Nouveau théâtre en ville de Neuchâtel NE

Conclusions et recommandations du jury

4^e prix: *Bernard Vouga, Lausanne.*

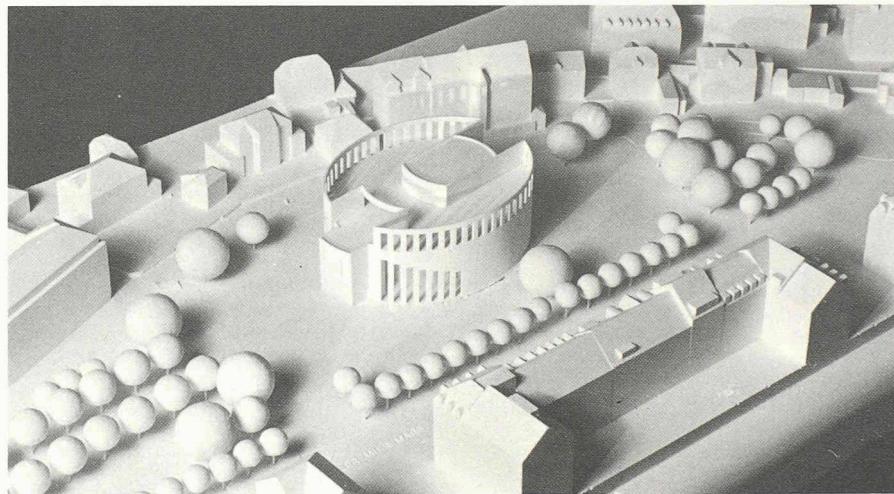
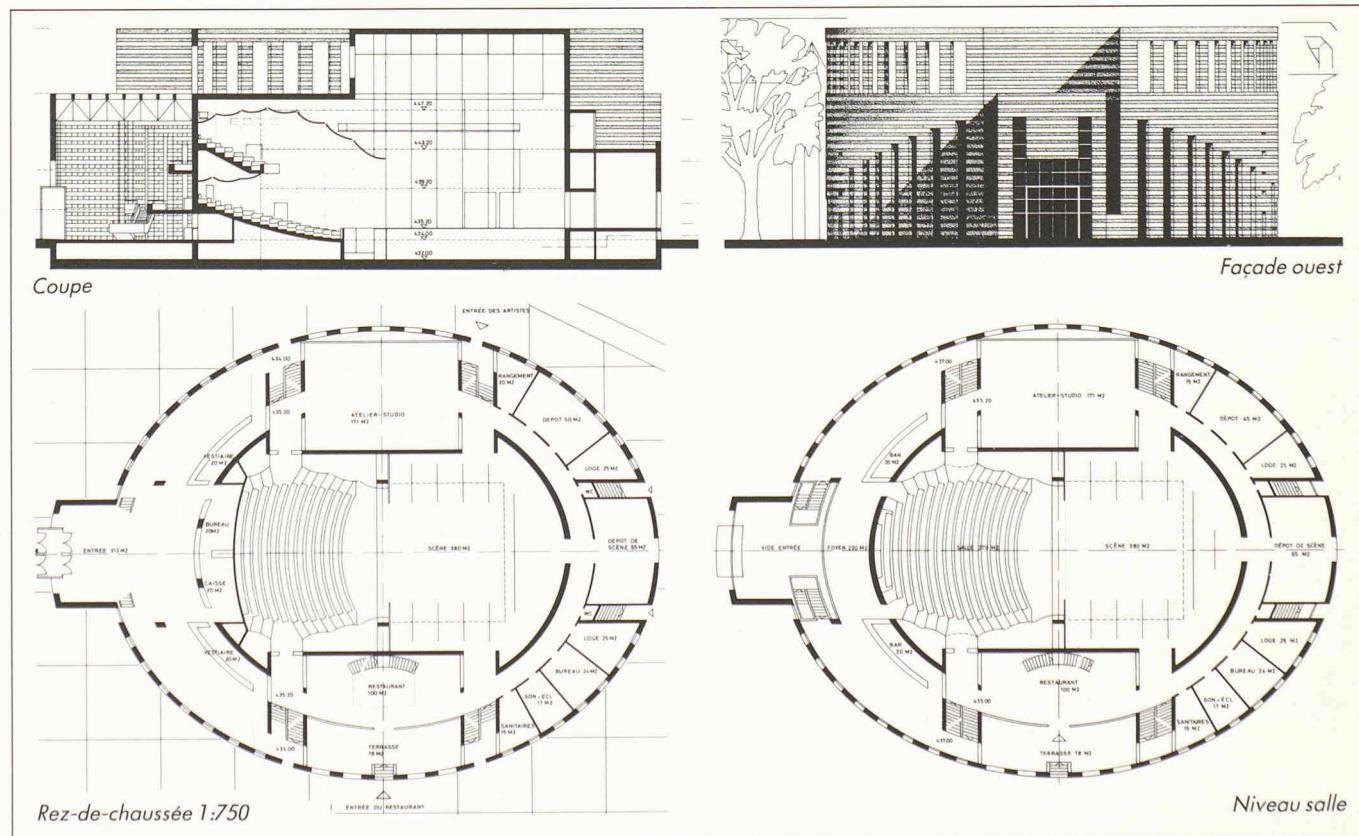
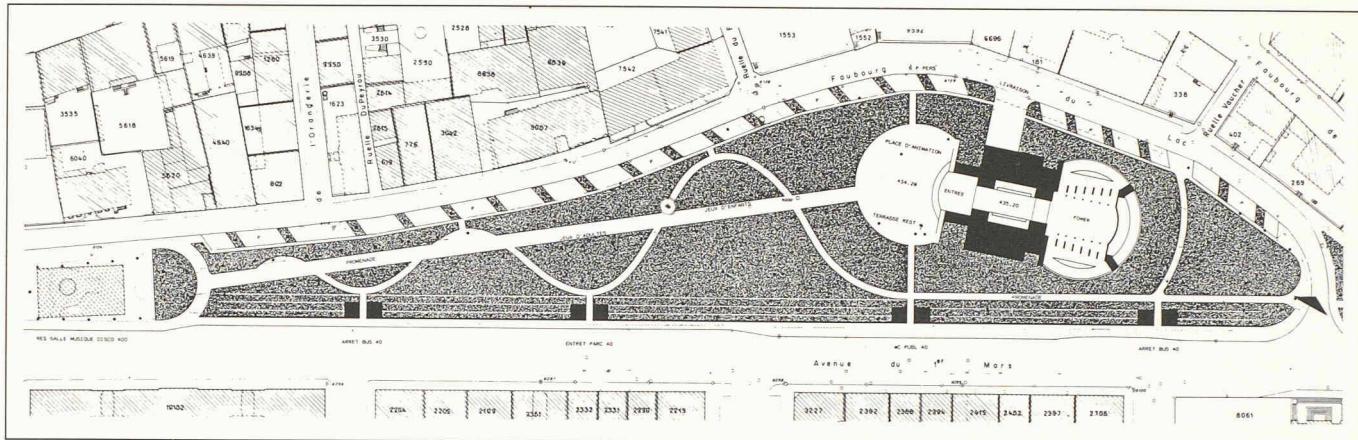
Le concurrent propose une intervention très compacte. Il partage le parc en trois parties: maintenu tel qu'il est en ouest, minéralisé au centre et non modifié à l'est. Le jardin en devient difficilement utilisable. La position du bâtiment est déterminée par l'axe de la promenade actuelle et le lieu de la plus grande largeur du parc. Cette implantation n'est pas suffisamment précise, malgré l'attache sur l'axe. La proposition de la grande surface minéralisée n'a pas son juste rapport avec l'objet, ni avec le bâti environnant. La volumétrie est claire et de qualité. Cependant, le rapport du contenant et du contenu est sacrifié à l'architecture. Le couronnement de l'édifice apparaît comme un élément d'occultation de la cage de scène; bien qu'il soit très fort au niveau des façades et de la volumétrie, il est regrettable qu'il ne contienne pas un espace accessible et privilégié. Malgré la contrainte que s'est imposée l'auteur en inscrivant son projet dans des ellipses concentriques, la distribution spatiale semble résolue.

Le foyer, organisé sur trois niveaux, peut paraître intéressant à cause de ses terrasses superposées. Les dimensions de la scène sont correctes. La régie est

mal située. Les accès des décors sont excellents. Le rapport scène/salle est très bon.

La salle proposée se distingue par une forme en plan et en coupe longitudinale quasi idéale du point

de vue acoustique. La même constatation ne peut toutefois pas être faite en ce qui concerne le choix de l'emplacement de l'atelier-studio et celui du restaurant par rapport à la salle. Acoustiquement parlant, ce projet n'est pas vraiment satisfaisant.

5^e prix: Marcel Ferrier, Saint-Gall; collaborateur: T. Thaler

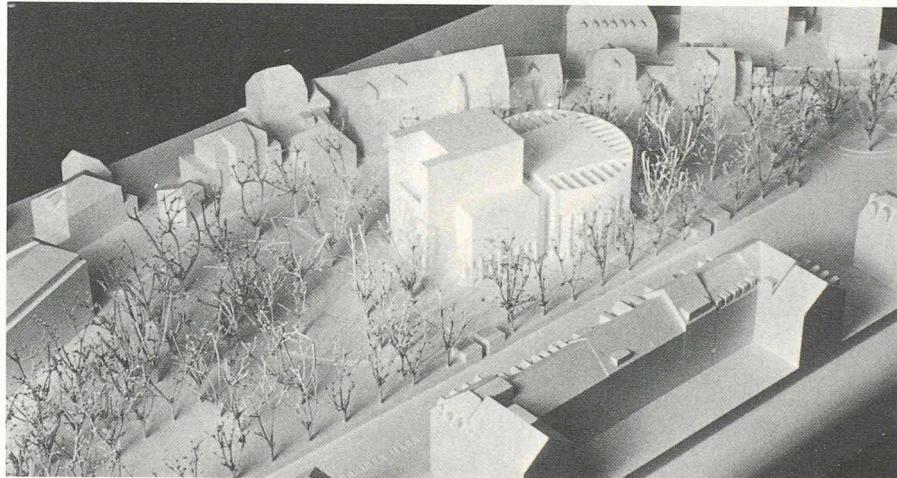
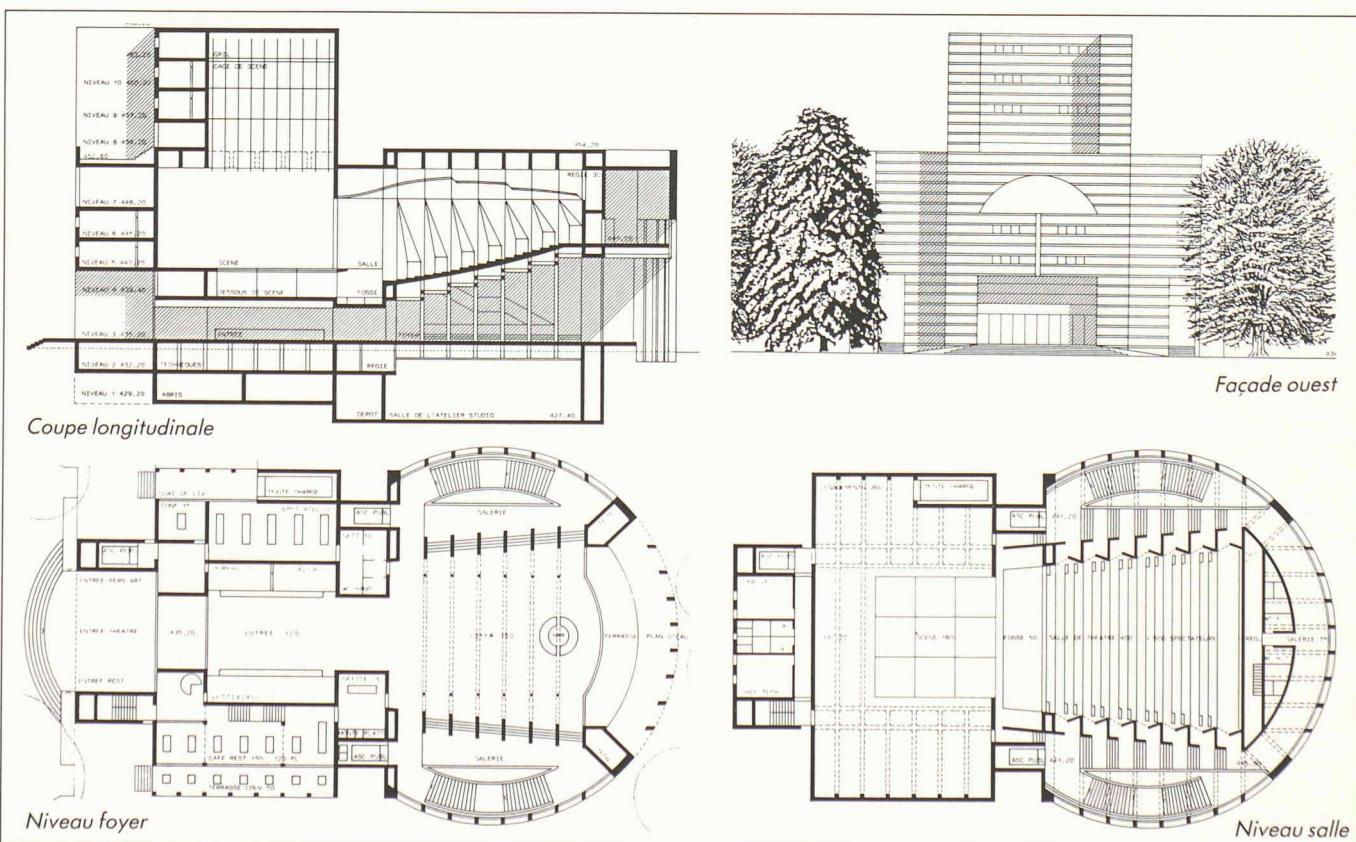
Le concurrent considère le parc dans sa globalité, entité appartenant à la ville. Il en redéfinit les limites au sud en rapport avec le bâti du XIXe siècle par un traitement approprié d'éléments qui rythment les accès et trouvent un juste rapport avec les rues transversales au sud. Le parc, devenu une zone d'accueil pour le théâtre, prend en charge le spectateur. Le théâtre est conçu comme un objet compact et précis. Les volumes sont nets; ils se réfèrent à des formes primaires bien contrôlées et expriment sans compromission le rapport contenant-contenu. Par sa position et sa volumétrie, il devient un élément signifiant pour la ville. L'auteur a manifesté la volonté de définir un long parcours conduisant les spectateurs vers la salle de théâtre et le studio.

Le grand foyer propose de généreux accès au lieu du spectacle. Par contraste, la salle de théâtre se veut modeste dans ses dimensions et le studio, lieu de recherche souterrain, s'enterre symboliquement sous la salle. Du point de vue théâtral, le rapport scène/salle laisse à désirer: un obstacle architectural sépare les volumes de la salle et de la scène. La pente de la salle est insuffisante. Les dimensions de la scène et des dégagements sont très favorables.

La forme de salle proposée avec des parois bien structurées favorisant la diffusion des sons peut être qualifiée d'optimale du point de vue acoustique. Il en est de même du plafond suspendu qui présente en coupe longitudinale une ligne quasi

idéale. Point négatif: la faiblesse d'isolement phonique qui semble exister entre la salle et les zones latérales des dégagements et des rampes d'escalier d'accès. Cependant, malgré les points faibles qui viennent d'être signalés, ce projet présente dans son ensemble de véritables qualités acoustiques.

6^e prix : Edouard Weber, Neuchâtel ; collaborateurs : M. Neuhaus, G. Galli

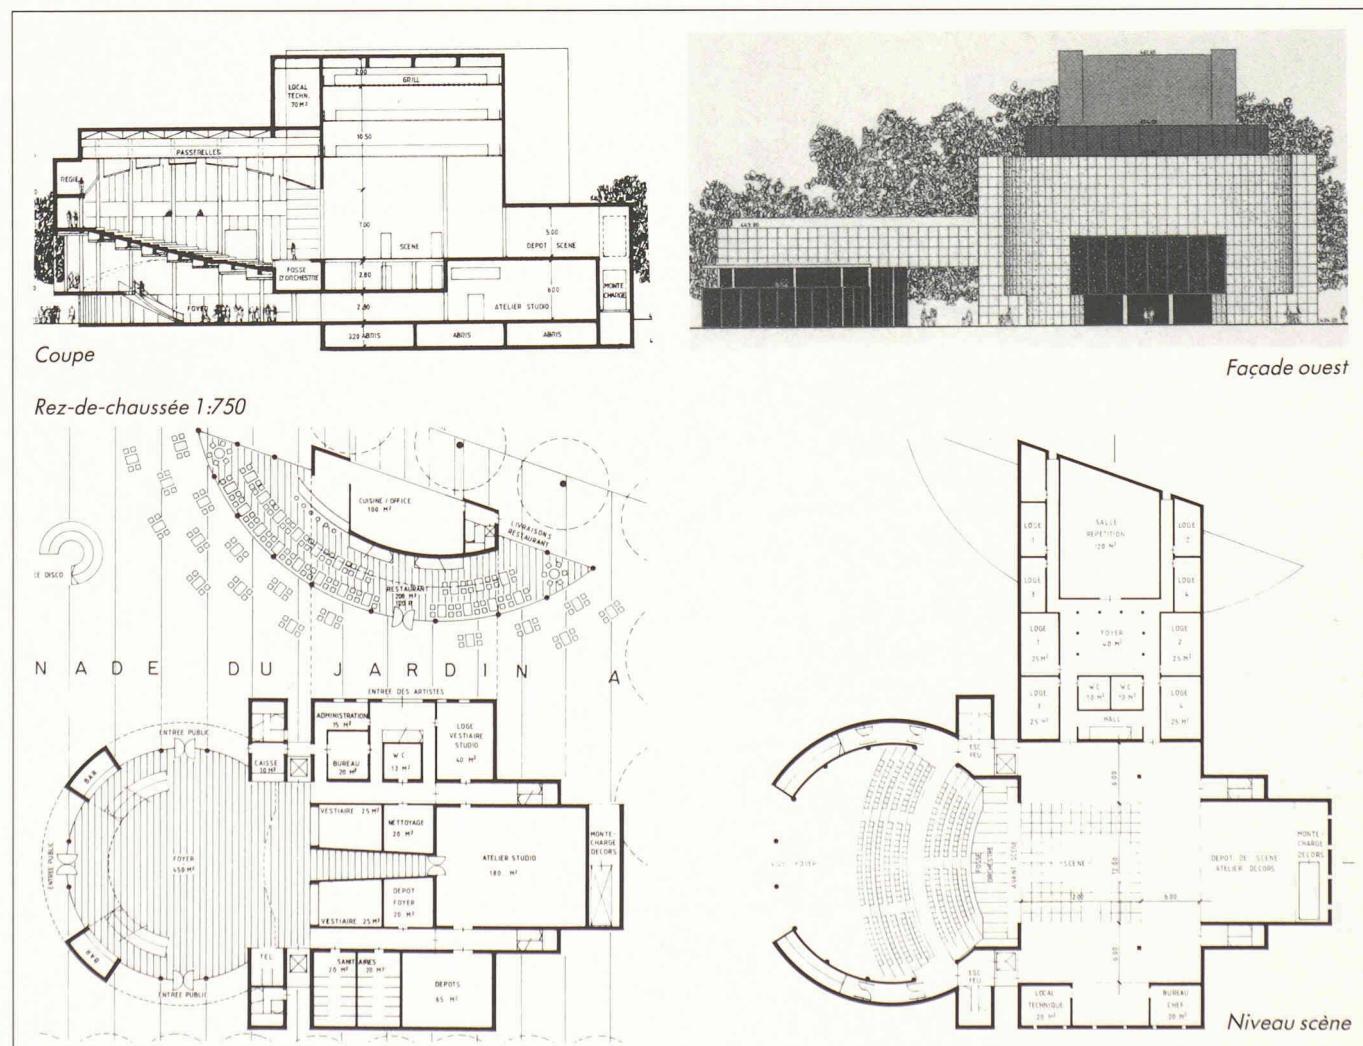
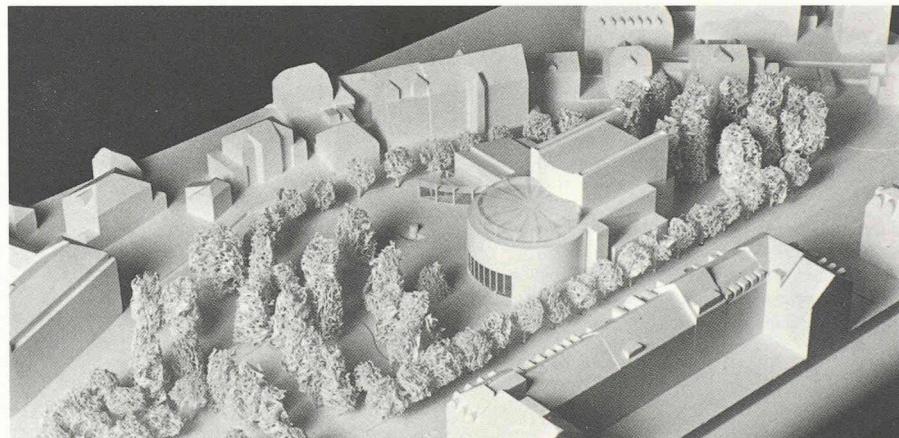
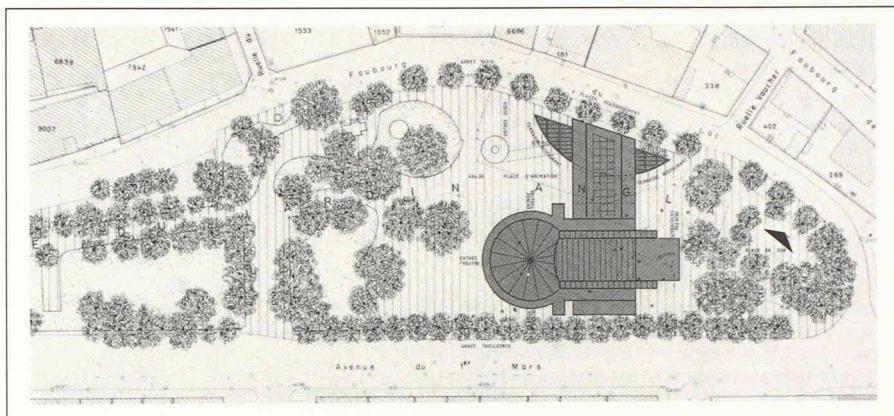
Ce projet se caractérise par une implantation forte et précise; tout en exaltant le «théâtre-objet» dans le parc, il reconnaît habilement les fronts de l'avenue du 1^{er} Mars et du Faubourg du Lac. En revanche, les limites parc et rues ne sont pas suffisamment définies. La promenade actuelle traverse le bâti et valorise le restaurant. Le jeu volumétrique est intéressant et subtil et les principales fonctions de l'édifice sont clairement exprimées. Le projet, par sa composition formelle et sa position dans le terrain, s'affiche comme un monument dans la ville.

Le hall-foyer est circulaire et généreux. L'accès à la grande salle est spatialement intéressant. L'organisation générale est simple et cohérente. On regrette l'accès des décors par monte-chARGE, l'absence de cheminée pour les contrepoids. L'organisation de l'étage de scène, mettant en communication le foyer, les loges, la salle de répétition, les dépôts de scène et les locaux techniques, est bien conçue.

La forme cylindrique de la salle ne représente pas une des meilleures solutions. Cependant, l'auteur propose des parois fortement structurées dans le but de neutraliser les risques de focalisations dangereuses et de favoriser les réflexions diffuses. La ligne de plafond suspendu est quasi optimale. L'emplacement de l'atelier-studio par rapport à la salle n'est pas idéal. Par contre, la salle et l'atelier-studio sont bien protégés des immissions acoustiques pouvant provenir des locaux techniques et du restaurant. Ce projet n'est pas vraiment satisfaisant en ce qui concerne l'acoustique.

7^e prix: Robert Monnier, Laurent Geninascia, Neuchâtel; collaborateur: P.-Emmanuel Schmid

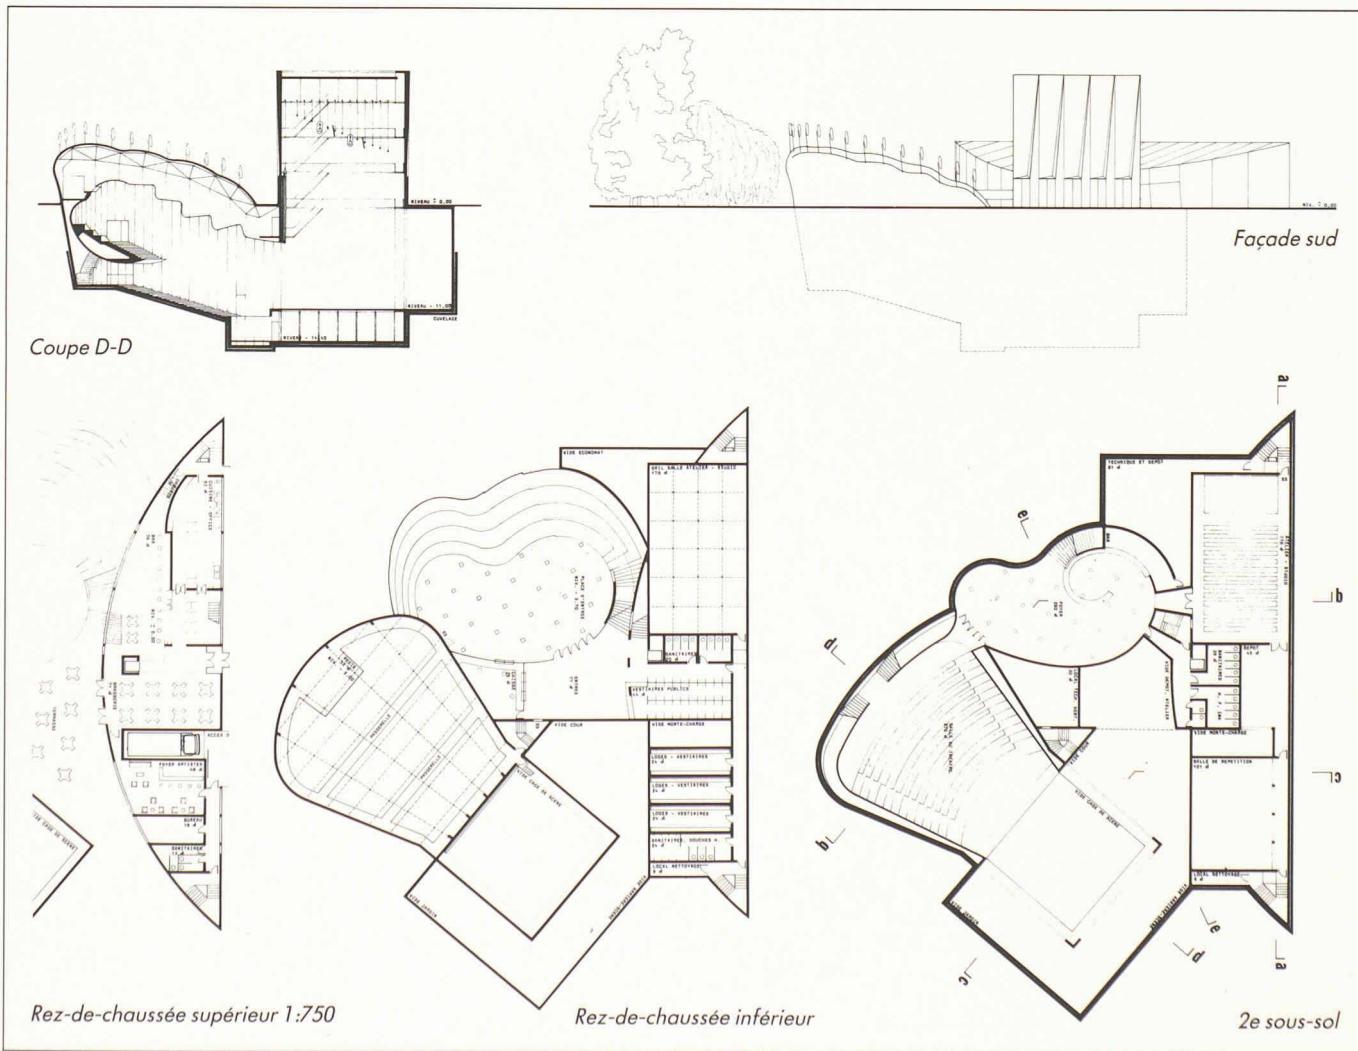
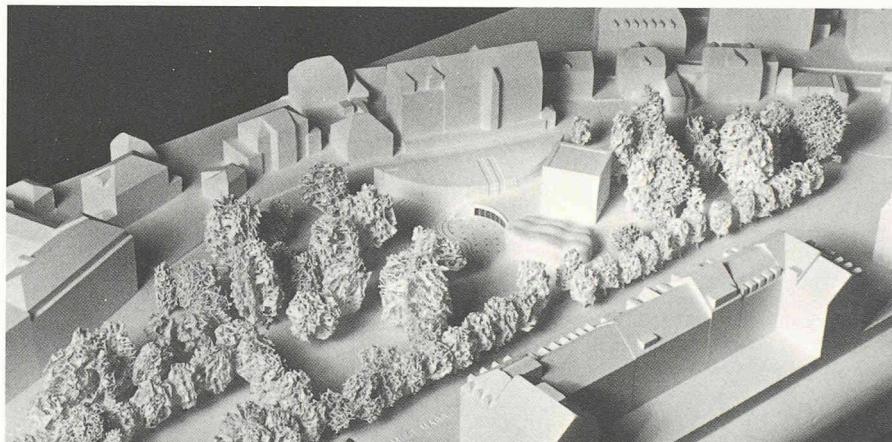
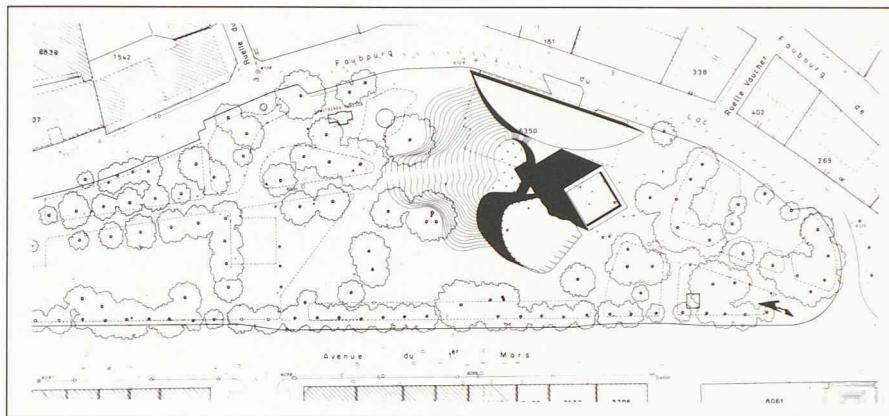
Le concurrent souhaite maintenir l'intégrité du parc en enterrant la plus grande partie du projet. Les parties qui émergent, formées d'objets volontairement contrastés, colorés, sortes d'artefacts ludiques, évoquent la mise en scène théâtrale. L'idée est agréable. Le parc garde son unité et sa force; les cheminements et les parcours sont bien traités; le traitement de l'esplanade, en dépression, réunit habilement les trois éléments, marque très précisément l'entrée de l'édifice. Malheureusement, la logique architecturale exprimée par les objets visibles ne se retrouve guère dans le bâtiment enterré. De plus, une certaine volonté de signifier à l'extérieur la spatialité intérieure semble avoir conduit l'auteur à des difficultés. Du point de vue des utilisateurs, ce projet soulève d'énormes problèmes techniques.

La forme de salle choisie peut être qualifiée de relativement bonne vue en plan, si ce n'est que les surfaces concaves proposées dans la zone arrière peuvent donner lieu à des focalisations sonores gênantes. La ligne dessinée pour le plafond suspendu n'est pas très loin de l'idéal. Ce projet se distingue également par une bonne répartition spatiale des différents locaux, puisque la salle est à l'abri de toutes interférences sonores pouvant provenir de l'atelier-studio, du restaurant, de la salle de répétition ou d'autres locaux. Ce projet mérite une appréciation acoustique positive.
